## BAB VII BAGIAN EVALUASI RANCANGAN

### 7.1 KESIMPULAN EVALUASI

Evaluasi rancangan pada *Mixed Use Building* di gamping ini bertujuan untuk membahas solusi desain yang diterapkan apakah sudah sesuai dengan rencana atau tidak. Berdasarkan evaluasi Proyek Akhir Sarjana yang dilakukan pada 21 Agustus 2018 terdapat beberapa catatan dari dosen penguji dan dosen pembimbing yang berhubungan dengan hasil rancangan penulis. Berikut adalah beberapa catatan dari dosen penguji dan dosen pembimbing.

Gambar 101. Denah Layout Kamar Mandi

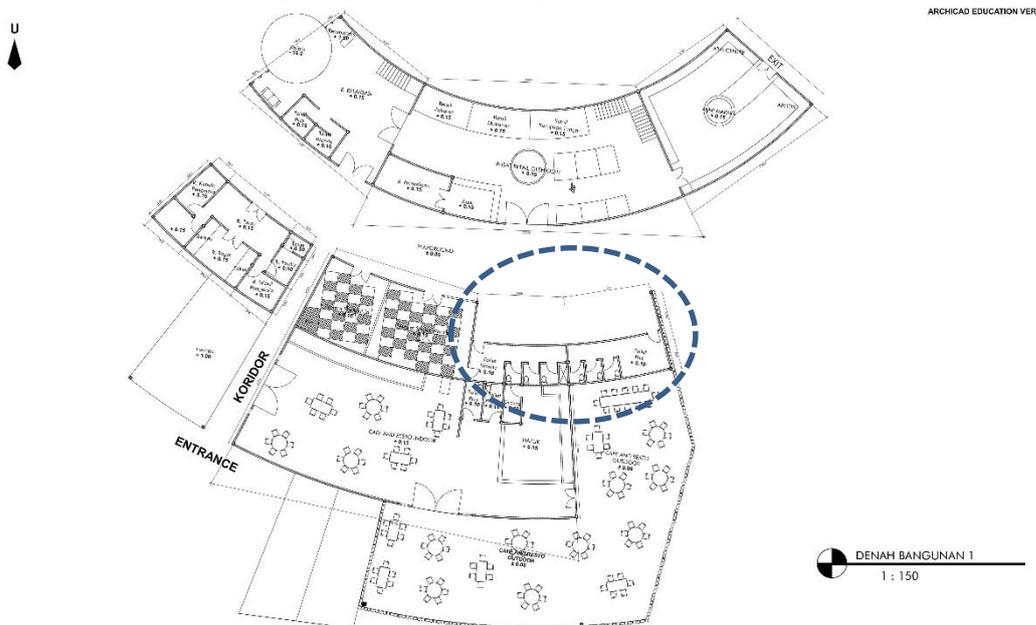
#### 7.1.1 Kapasitas Toilet pada Commercial Space

Kapasitas toilet yang ada telah disesuaikan dengan standar kebutuhan servis yaitu sekitar 20 % dari bangunan. Pada area depan toilet akan digunakan sebagai area tunggu pengunjung yang mengantri toilet.

Gambar 102. Lokasi Jembatan Penyebrangan

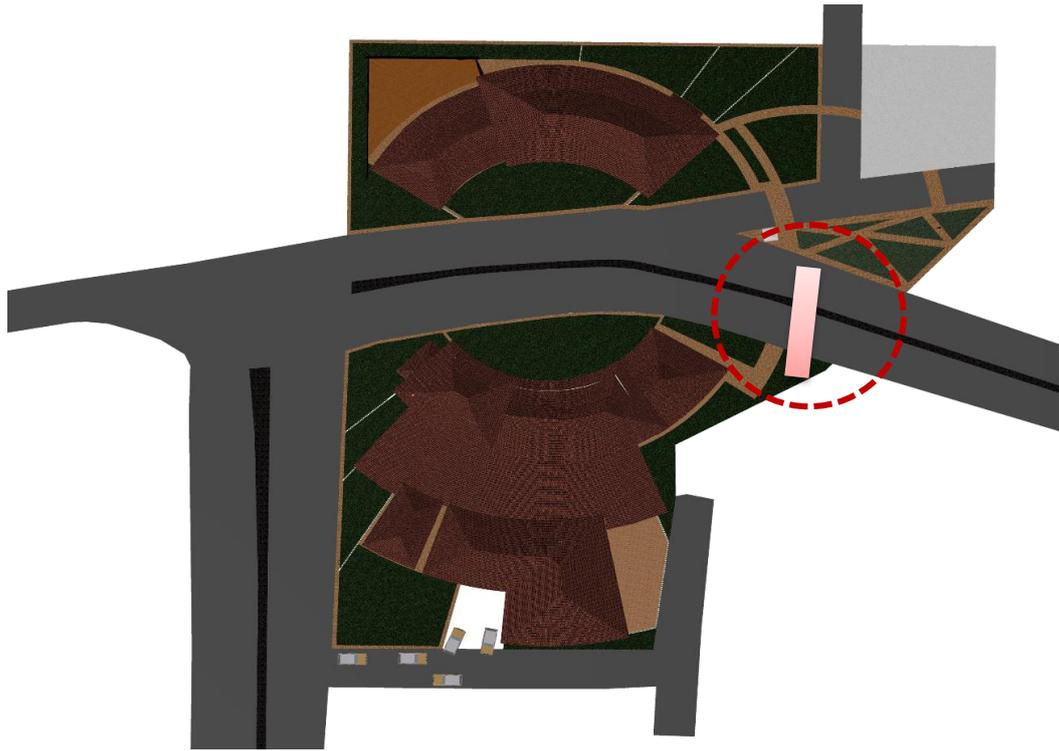
#### 7.1.2 Integrasi antara Bangunan Commercial Space dan Cultural Space

Area commercial space dan cultural space yang dipisahkan oleh jalan akan diintegrasikan lewat jembatan penyebrangan dengan pola lansekap yang menyatu dengan konsep imago mundi.

Berikut adalah detail lokasi dan bentuk jembatan penyebrangannya.
